Новости от TamonaElectronics.

Изменения в проводке блока PM (Tamona) для работы как с блоками PM (Tamona), так и с блоками TE-PM (Tamonaelectronics)

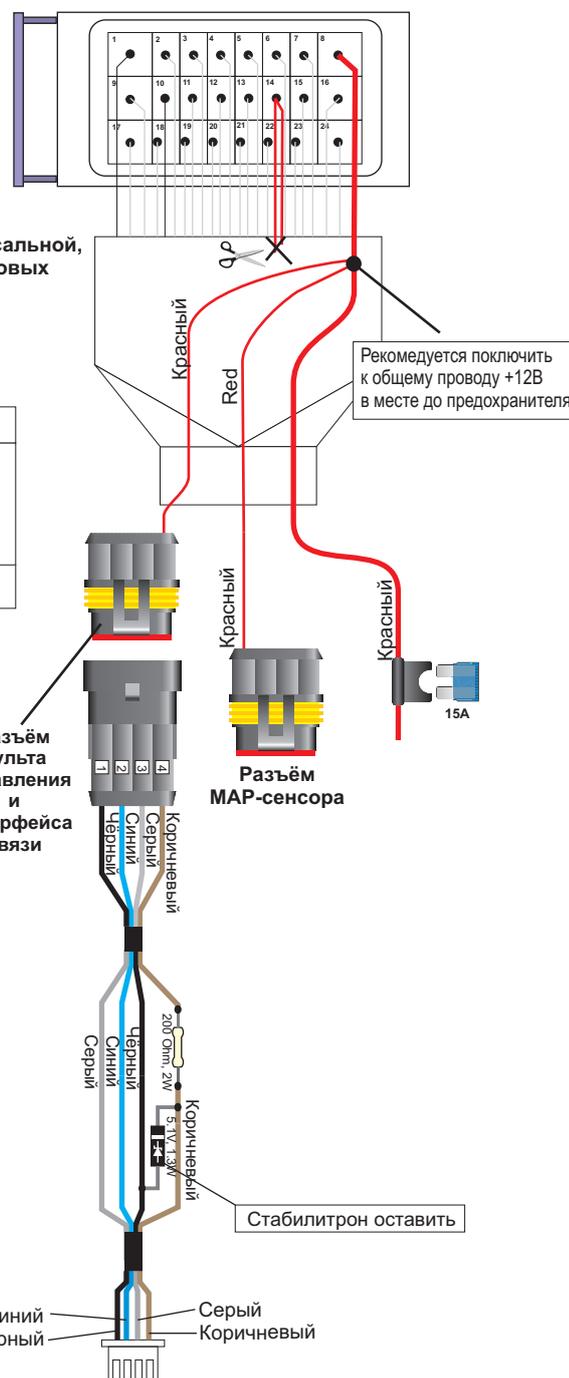
Для лучшей совместимости новых TE-PM и старых PM от Тамоны, разработана методика переделки старого жгута Тамоны. На переделанном жгуте теперь можно подключать как блоки тамоны, так и блоки Тамонаэлектроникс.

Предлагаемые изменения в существующей проводке, позволяют сделать проводку универсальной, как для старых блоков PM (Тамона), так и для новых (Тамонаэлектроникс).

| 2) Красные провода идущие от 14 конт. разъёма к MAP-сенсору и разъёму адаптера и кнопки, следует отсоединить от разъёма и подключить к общему проводу питания (+12V) |

Жгутик соединения с кнопкой управления оставить без изменения. См. схему.

| 1) Вытащить разъем из блока |
| 3) Вставить блок в разъем изменённого жгута |
